OPINIA HYDROLOGICZNA

W ZAKRESIE POTENCJALNEGO NARUSZENIA STOSUNKÓW WODNYCH ORAZ POPRAWNOŚCI ROZWIĄZAŃ PROJEKTOWYCH ZWIĄZANYCH Z BUDOWĄ STAWU ANTECKIEGO

GMINA ANDRYCHÓW
RYNEK 15
34-120 ANDRYCHÓW

Bielsko-Biała, marzec 2022 r.

Rys. 15. Zasięg zwierciadła wody oraz głębokość wody dla $Q_{1\%}$ dla koncepcji wykorzystania Stawu Anteckiego jako zbiornika przepływowego

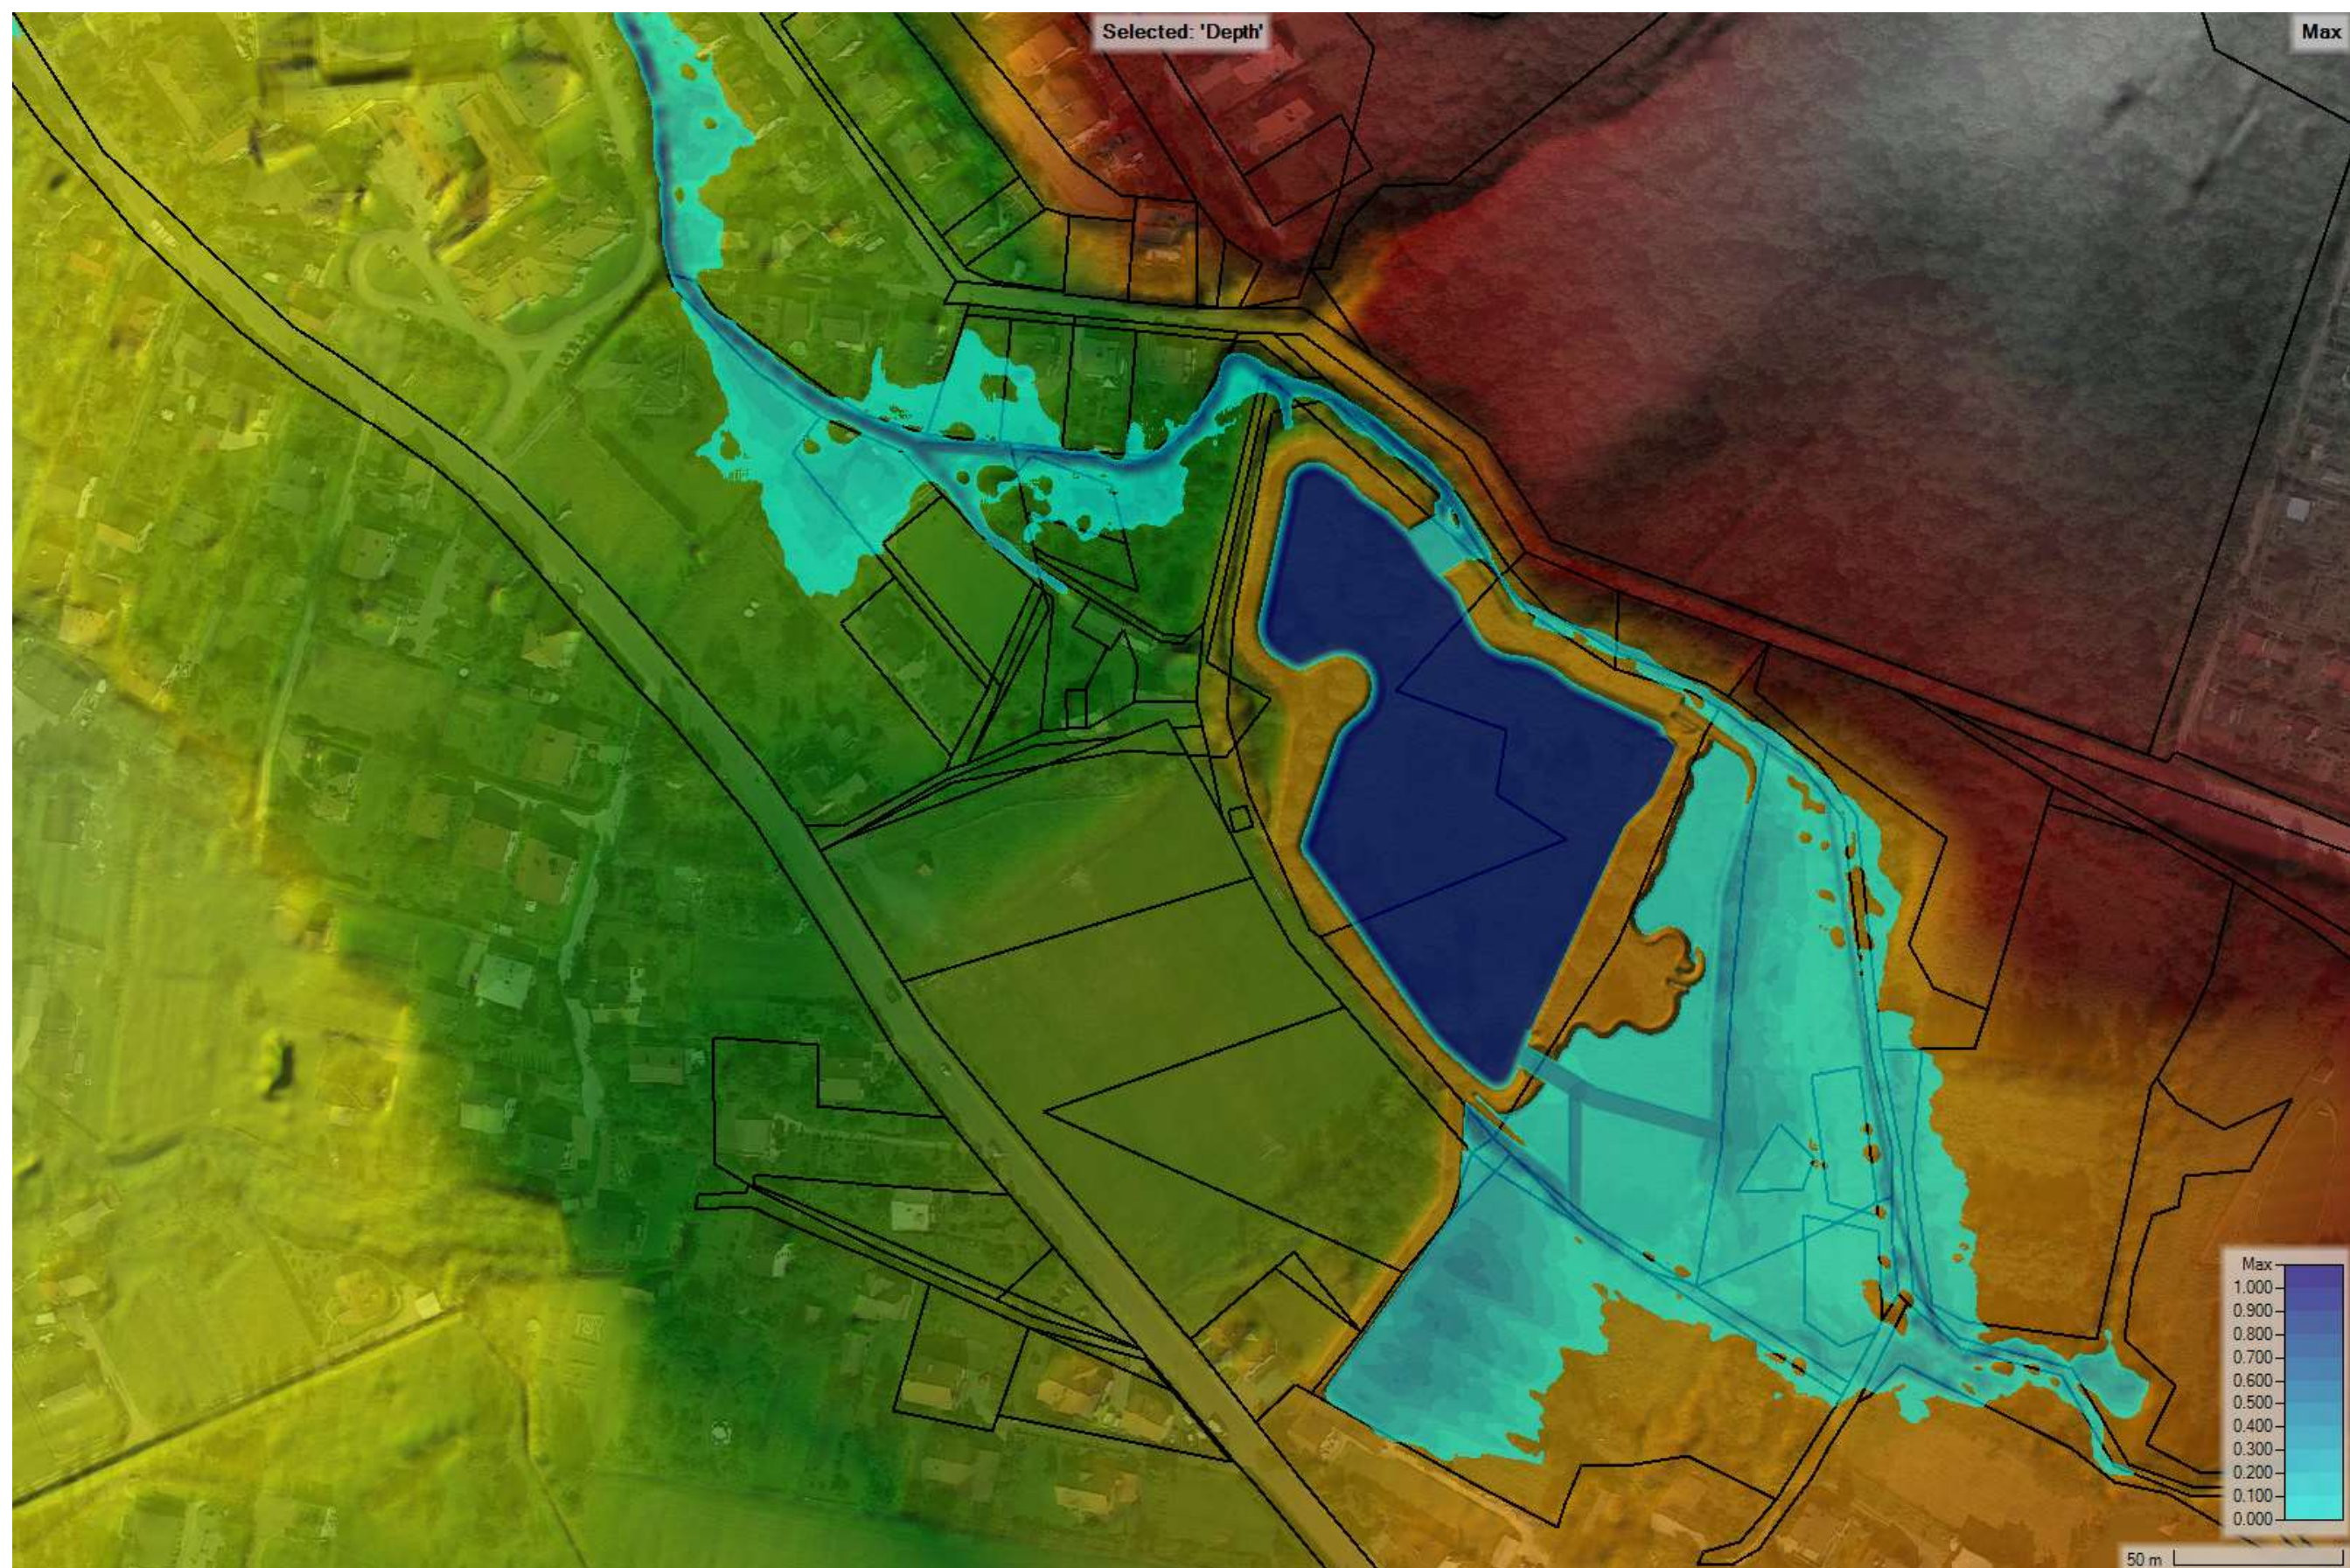
- 1) Zaadoptowanie istniejącego Stawu Anteckiego jako zbiornika przepływowego, poprzez wykonanie :
 - a) rowu odprowadzającego wodę przepływającą przez dolinę do Stawu Anteckiego w jego południowo-wschodnim narożniku, rów projektuje się wykonać o szerokości 5,0 m, nachyleniu skarp 1:2, długość rowu to 73,0 m, rzędna początku to 345,80 m n.p.m., rzędna końca 345,50 m n.p.m.,

- b) przelewu burzowego zlokalizowanego w rejonie istniejącego upustu dennego, przelew burzowy przewiduje się wykonać jako lokalne obniżenia korony grobli do rzędnej 345,50 m n.p.m. i długości 15,0 m, przelew należy umocnić brukiem kamiennym na zaprawie cementowej, brukiem kamiennym umocnić należy również groblę od strony odwodnej i odpowietrznej oraz koryto cieku Bez nazwy poniżej przelewu burzowego,

- c) Przewiduje się również wykonanie bocznej grobli przegradzającej dolinę od południowo-wschodniego narożnika grobli w kierunku ulicy Dąbrowskiego, w najwyższym punkcie doliny.

Rys. 16. Zasięg zwierciadła wody oraz głębokość wody dla $Q_{1\%}$ dla koncepcji budowy kanału ulgi do rzeki Wieprzówki

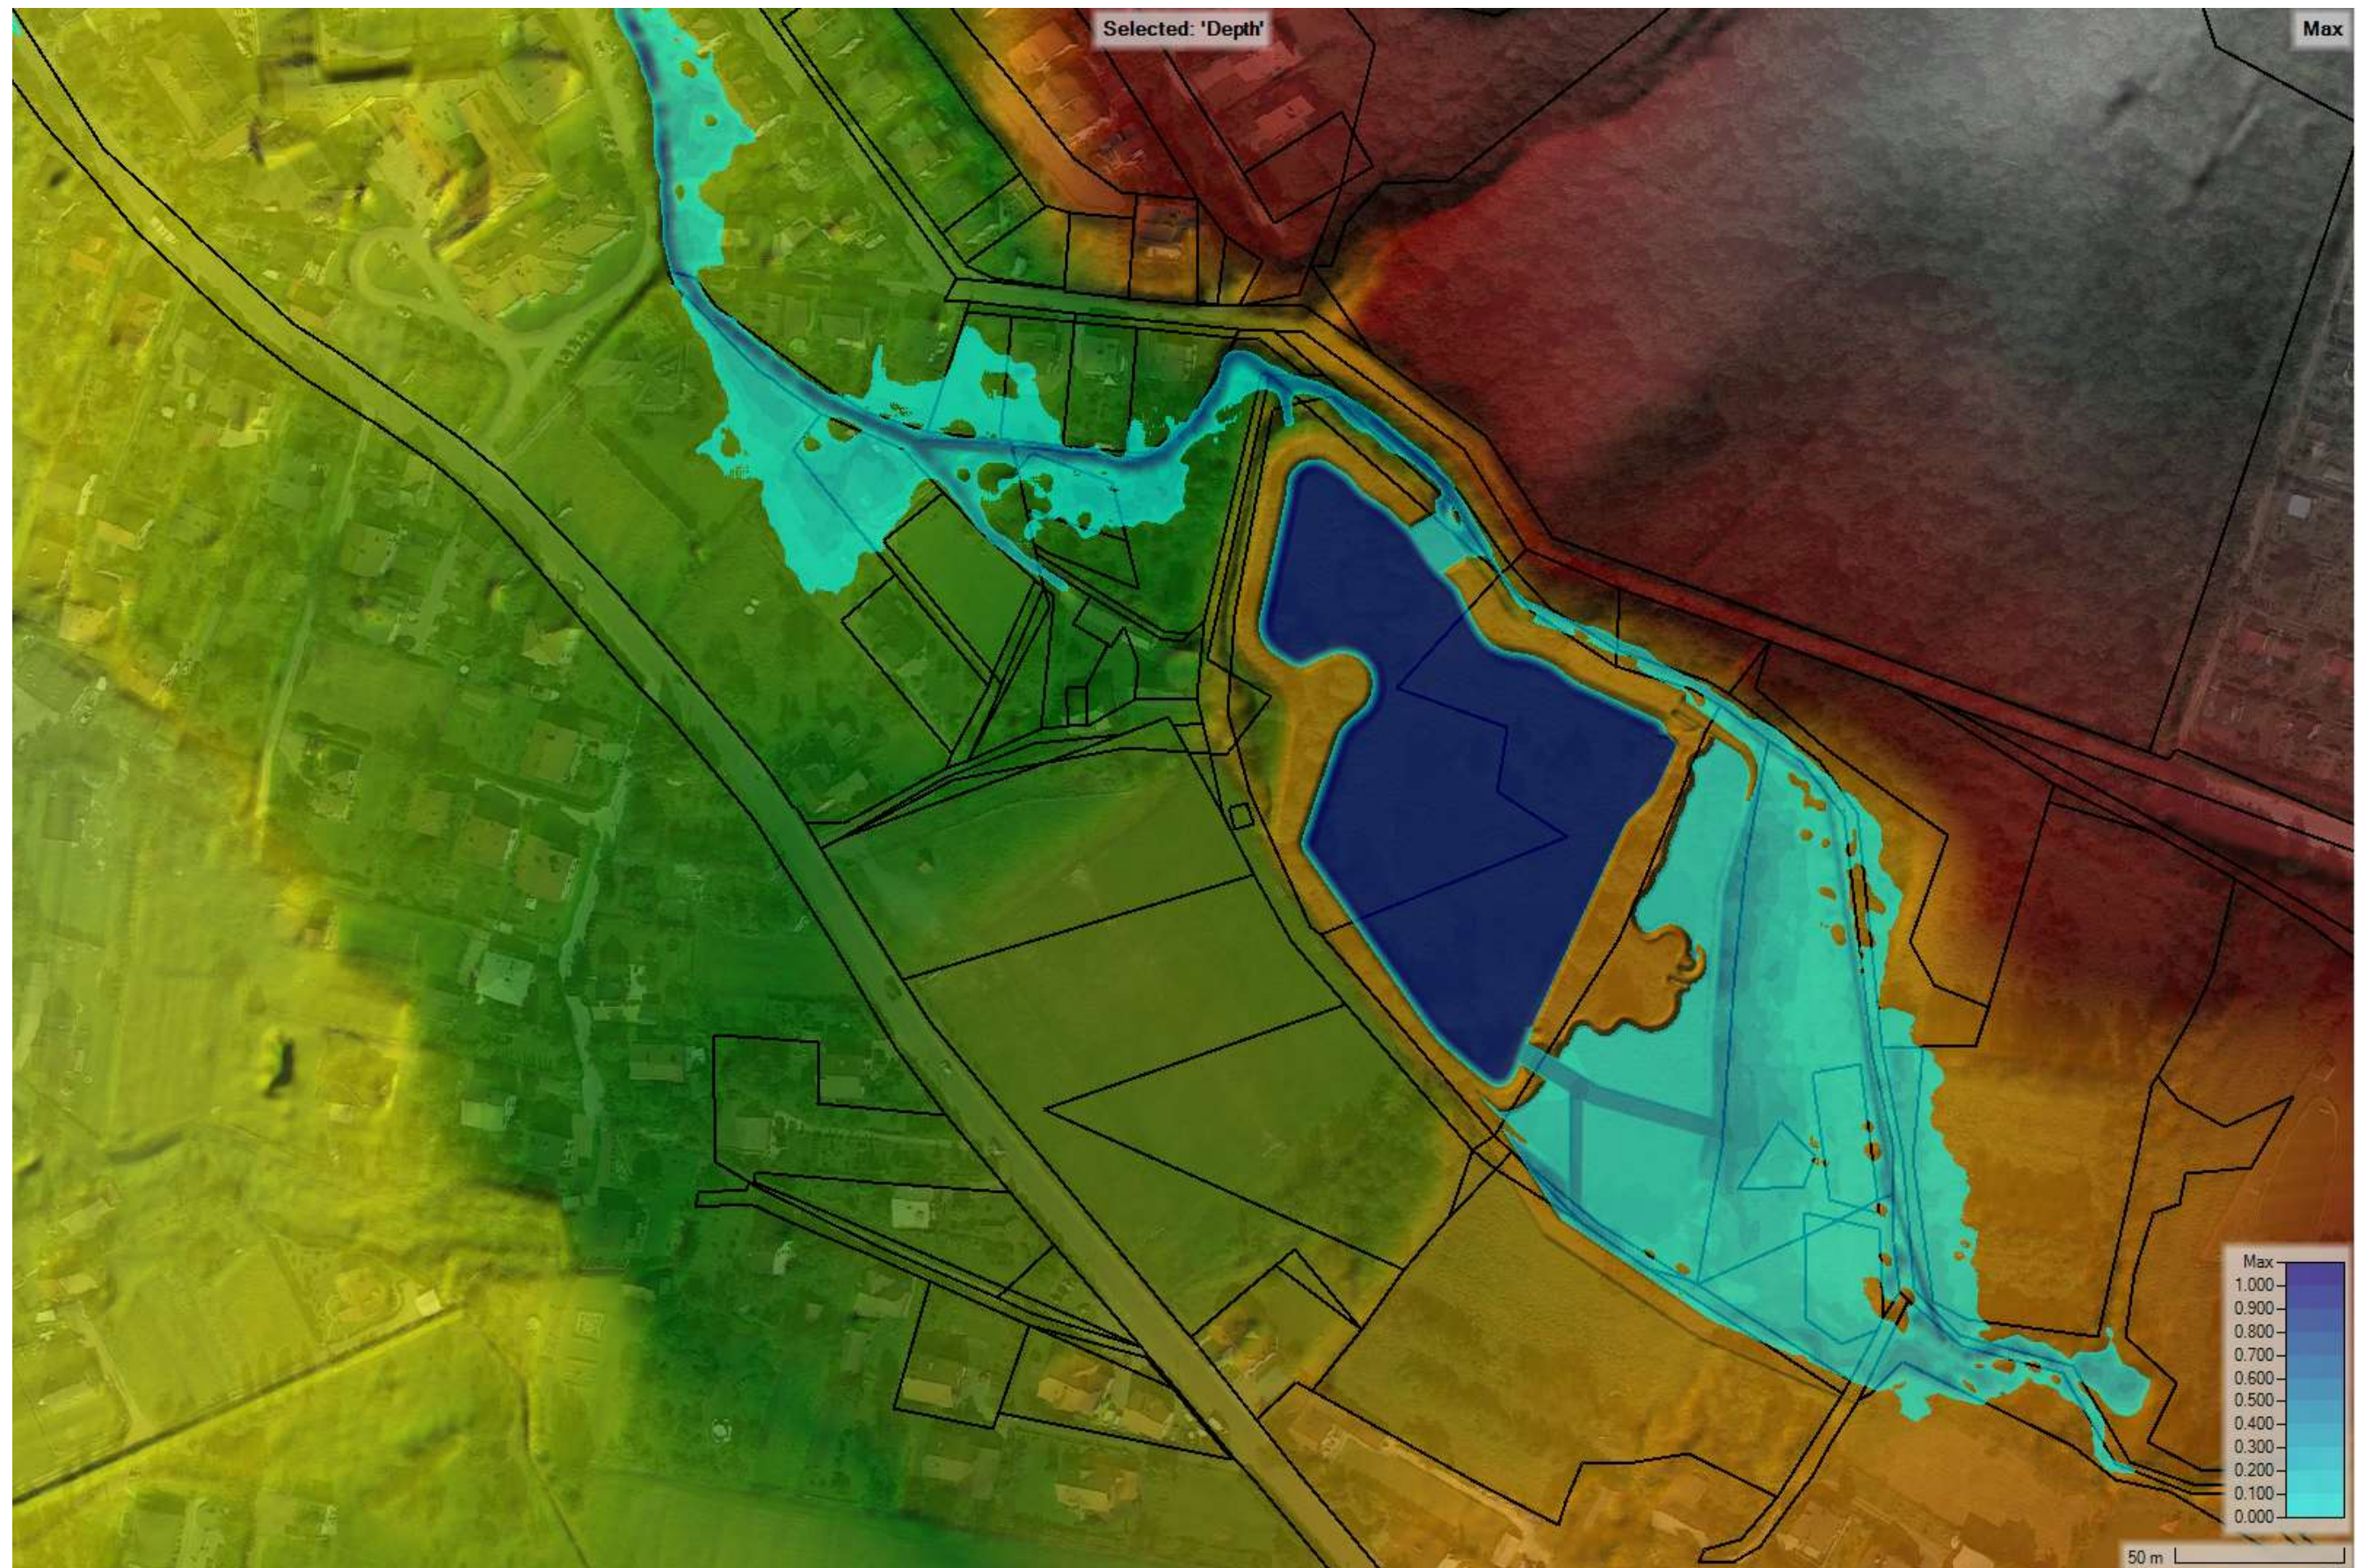
- a) rowu odprowadzającego wodę przepływającą przez dolinę do Stawu Anteckiego w jego południowo-wschodnim narożniku, rów projektuje się wykonać o szerokości 5,0 m, nachyleniu skarp 1:2, długość rowu to 73,0 m, rzędna początku to 345,80 m n.p.m., rzędna końca 345,50 m n.p.m.,
- b) przelewu burzowego zlokalizowanego w rejonie istniejącego upustu dennego, przelew burzowy przewiduje się wykonać jako lokalne obniżenia korony grobli do rzędnej 345,50 m n.p.m. i długości 15,0 m, przelew należy umocnić brukiem kamiennym na zaprawie cementowej, brukiem kamiennym umocnić należy również groblę od strony odwodnej i odpowietrznej oraz koryto cieku Bez nazwy poniżej przelewu burzowego,
- c) Przewiduje się również wykonanie nasypu po lewej stronie koryta „Młynówki”.
